การตรวจสภาพฝายและแนวทางแก้ไขปรับปรุงเพื่อเพิ่มประสิทธิภาพฝาย

รหัสฝายที่ : WPH030900406

ชื่อฝาย ห้วยม่วง **ชื่อลำน้ำ** แม่ปานน้อย **ลำน้ำสาขาของ** แม่ปาน/แม่น้ำยม **ประเภทลำน้ำ** ลำห้วย **วันที่สำรวจ** 26 มิ.ย. 68

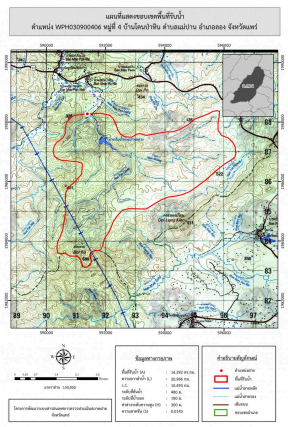
เป็นฝาย คสล. ในความรับผิดชอบของ ทต.แม่ปาน อายุมากกว่า 15 ปี มีสภาพในแต่ละส่วนดังนี้ ส่วน Protection เหนือน้ำ : ไม่มี ส่วนเหนือน้ำ : ไม่สามารถมองเห็น ส่วนควบคุมน้ำ : มีการกัดเซาะ ทรุดตัว แตกร้าว มีรูโพรง รั่ว และมีการเคลื่อนตัวน้อย มีวัชพืชขึ้นน้อย ส่วนท้ายน้ำ : มีการกัดเซาะ ทรุดตัว แตกร้าว มีรูโพรง รั่ว และมีการเคลื่อนตัวน้อย มีวัชพืชขึ้นน้อย ส่วน Protection ท้ายน้ำ : ไม่มี ระบบส่งน้ำ : สภาพปกติโดยรวมใช้งานได้ มีวัชพืชขึ้นน้อย มีสภาพตะกอนหน้าฝาย : มาก

เนื่องจากสภาพฝายค่อนข้างเก่า และทรุดโทรมอาจไม่คุ้มค่าในการปรับปรุง สามารถใช้งานต่อไปได้หากในอนาคตตรวจพบความเสียหายเพิ่มขึ้นควรพิจารณารื้อถอนและก่อสร้างใหม่ในรูแบบ และขนาดที่เหมาะสม
